TECHNISCHE MITTEILUNG NR. MSB20-39/1
ERSETZT TECHNISCHE MITTEILUNG NR. MSB20-39
SERVICE BULLETIN NO. MSB20-39/1
SUPERSEDES SERVICE BULLETIN NO. MSB20-39

ATA code: 52-10
Canopy locking mechanism

ARBEITSANWEISUNG NR. WI-MSB20-39
EINBAU EINES SICHERUNGSDRAHTES IN DIE ABDECKUNG DES HAUBENVERRIEGELUNGSMECHANISMUS
WORK INSTRUCTION NO. WI-MSB20-39
INSTALLATION OF LOCK WIRE INTO COVER OF CANOPY LOCKING MECHANISM

Figure 1: Proper Engagement of Leaf Spring in Groove

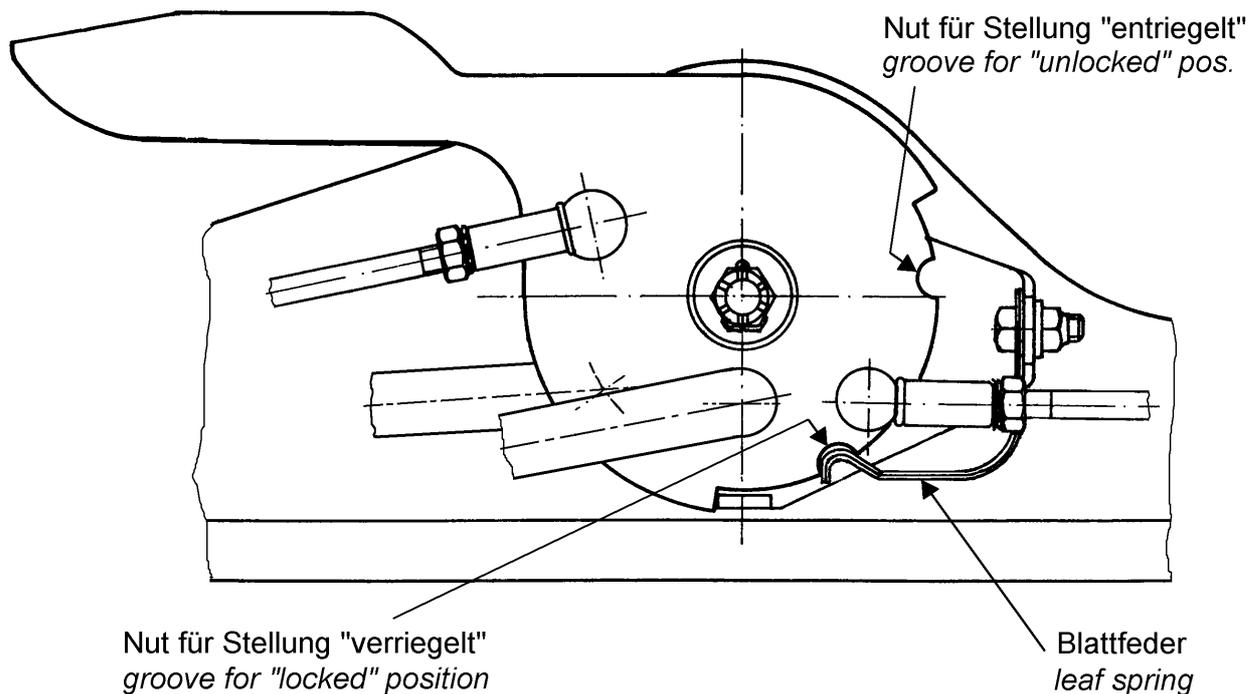
- (c) Inspect LH and RH snap-in mechanism (see Fig. 1).
 - Check leaf spring and groove for wear.
 - Ensure by visual inspection that the spring engages in the groove completely when the red lever is in the "locked" (full forward) position. Snap-in must be noticeable when the canopy is open.

- (i) Ensure that the LH and RH locking levers can be moved fully forward with the canopy closed (i.e., as far forward as with the canopy open). Verify proper engagement of the spring by visual inspection (see Fig. 1).

Figure 2: Adjustment of Locking Bolts

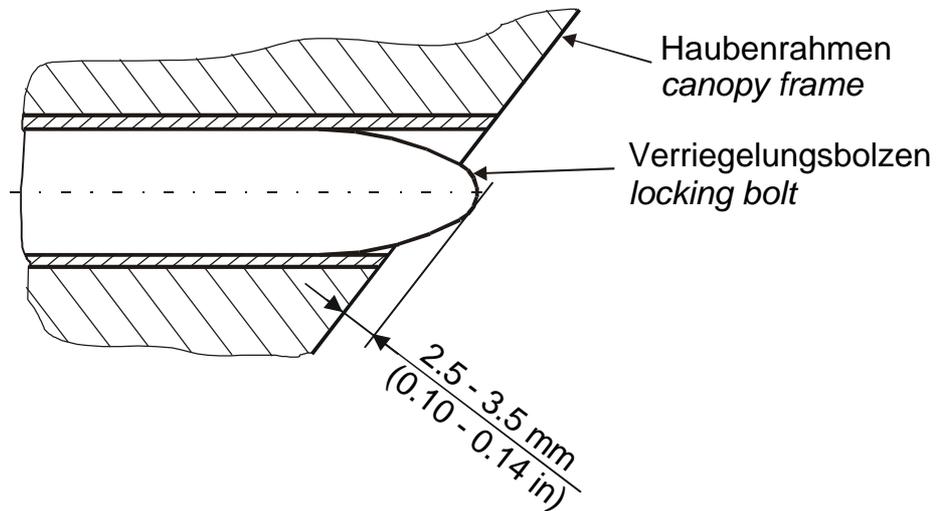
- (g) Ensure that all 4 locking bolts protrude from the canopy frame contour by 2.5 to 3.5 mm (0.10 to 0.14 in) when the levers catch in the "unlocked" position (see Fig. 2).

If necessary, adjust position of the bolts (at those connection rods which are connected to the red locking levers). The threads on both ends of each connection rod must be screwed into the mating parts at least 5 mm (0.2 in) deep. If this is not possible, then longer connection rods must be installed (front: part no. 123661, rear: part no. 128481).

Figure 3: Maximum Wear of the Bushes in the Canopy Frame in the Fuselage

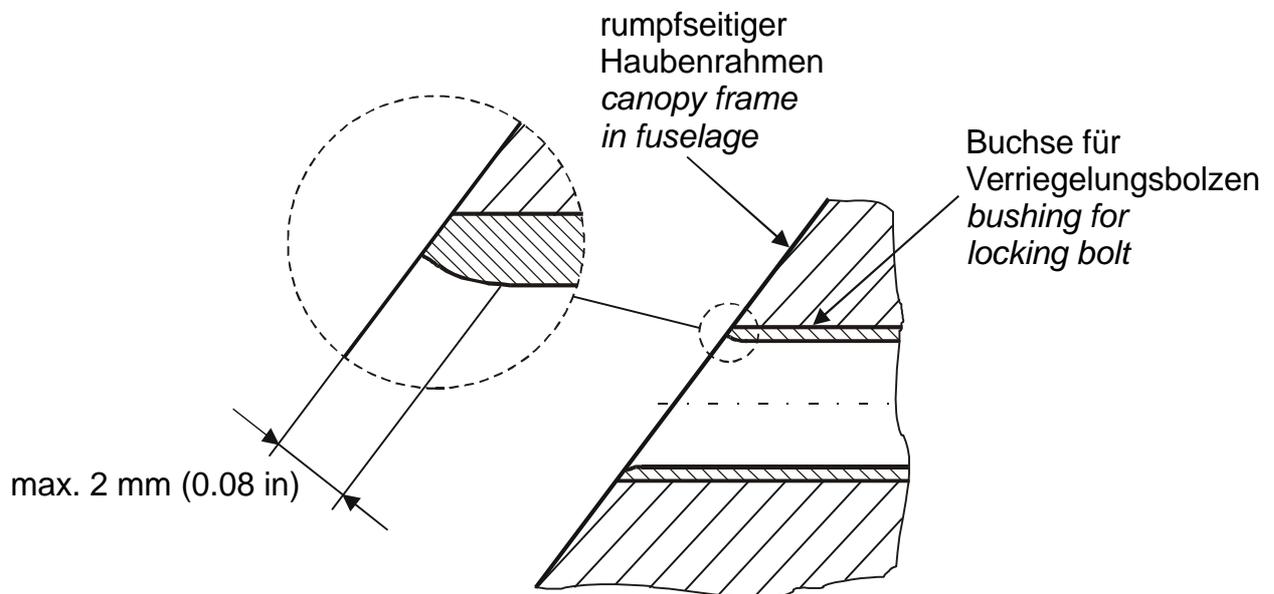
- (h) On the canopy frame in the fuselage: check bushes for all 4 locking bolts for excessive wear on the edge (max. 2 mm / 0.08 in, see Fig. 3). If necessary, replace bushes.

Abbildung 1
Figure 1

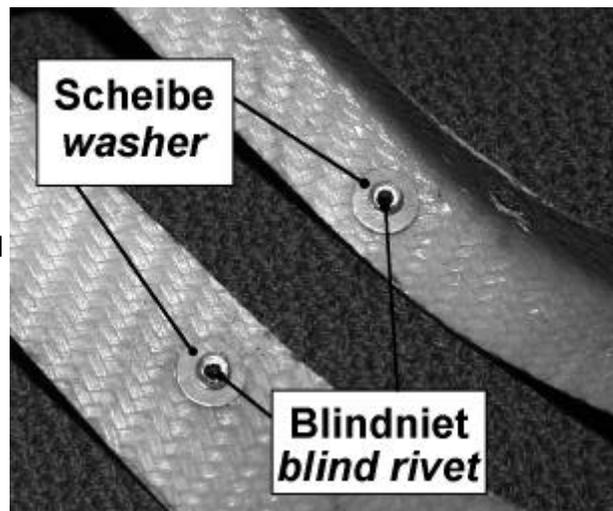
1. Place red locking lever in "unlocked" position. The leaf spring must engage in the groove.
2. Hold a ruler in a spanwise direction to the aft edge of the locking lever. Draw a line on the cover of the canopy locking mechanism (left and right of the slot).
3. Remove the cover from the canopy locking mechanism (3 Phillips screws).
4. Drill two holes with a diameter of 3 mm (or 1/8 in), approximately 6 mm (1/4 in) left and right of the slot (refer to Fig. 2), on the line drawn in step 2.
5. Put the cover in place over the locking mechanism. Mark the position of the inner hole (i.e., the hole which is closer to the airplane centerline) on the canopy frame.
6. Insert blind rivets, diameter 3 mm (or 1/8 in), length 5 mm (0.2 in) in the two holes in the cover. Insert rivets from the upper side. Use washers, diameter 3 mm (or 1/8 in), on the lower side (see Fig. 1).

Abbildung 2
Figure 2

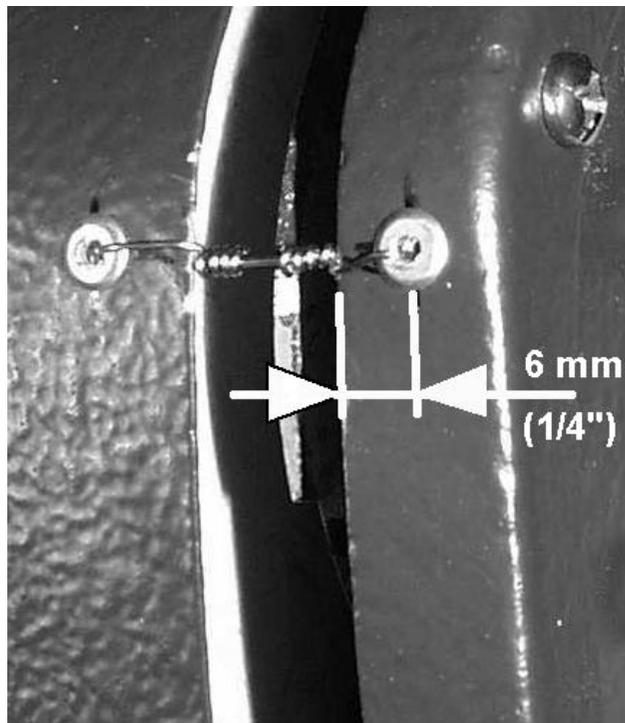
7. Remove mandrel heads from blind rivets (using a piercer or a drilling machine).
8. Install lock wire between the two holes (see Fig. 2).

Only 1 strand!
